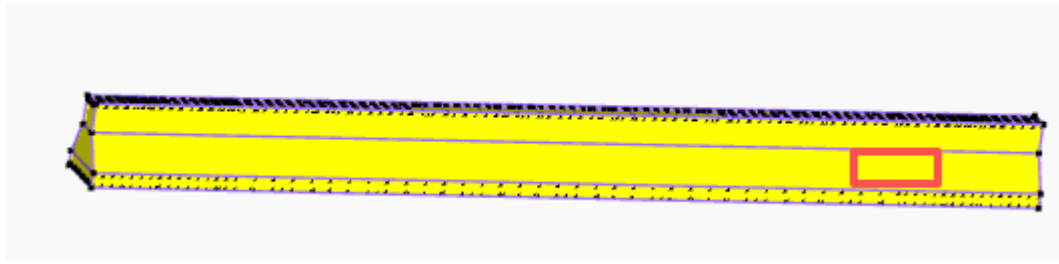
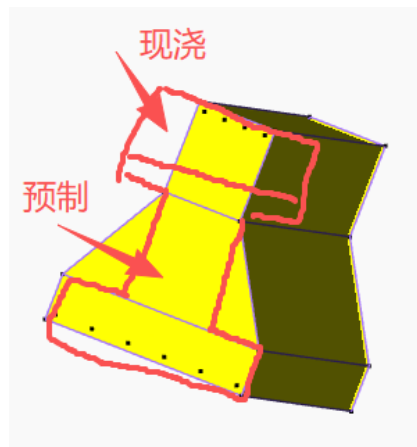
1、洞口建出来了，但是洞口也被填充在实体范围内了；

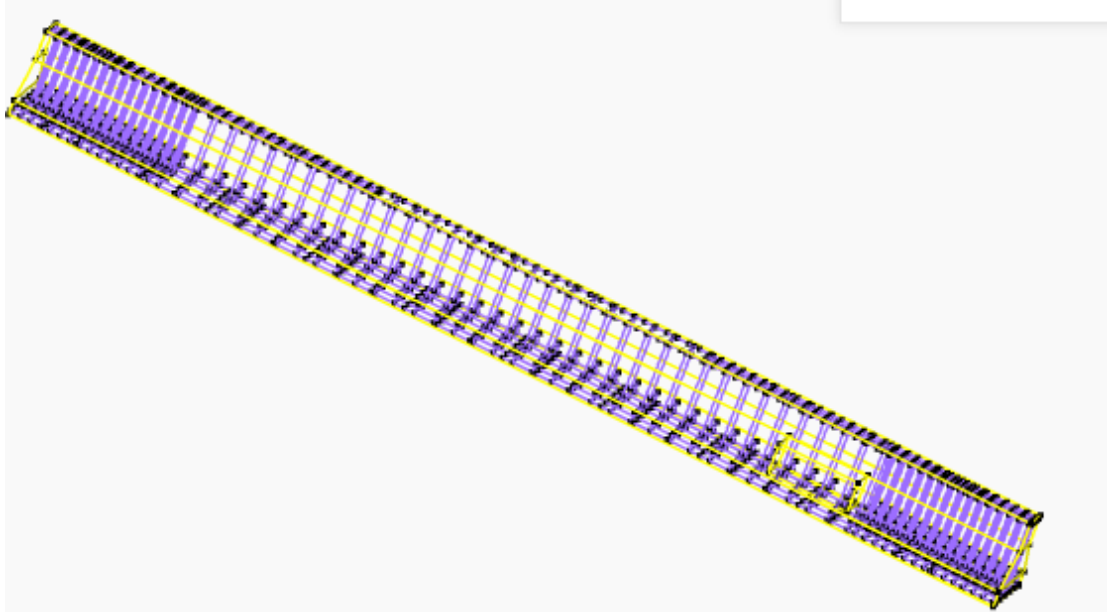
2、腹板位置，现在是一个斜面，应该是下图所示的一个截面关系，可以便捷输入成矩形、倒T型、T型、工字型，叠合面在上部翼缘范围范围；

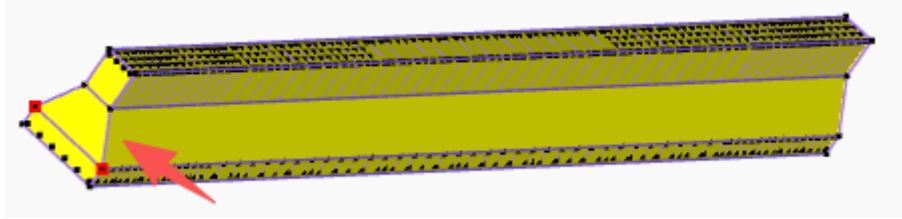
5、梁端的固定支座，需要把整个端面的比较大的面的节点施加约束，现仅约束 2 个点，面内 2 个节点外的其它面域的的点都可以产生变形，与梁支座梁端固端约束不一致；

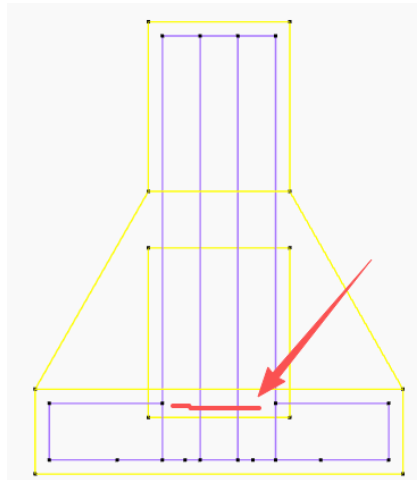
6、另外请教一下万工，一般构件端部简支支座是怎样设置这个约束呢？可以根据您的经验确定，因为有应力集中的情况，如果没有更好的办法，就把支座设在梁底的一条线上吧，没有更好的思路，到时候我们就自己根据实际受力情况手动修改调整。

7、底部的箍筋，线段封闭起来，上部如果有翼缘，也需要设置纵筋和箍筋，也考虑一下。
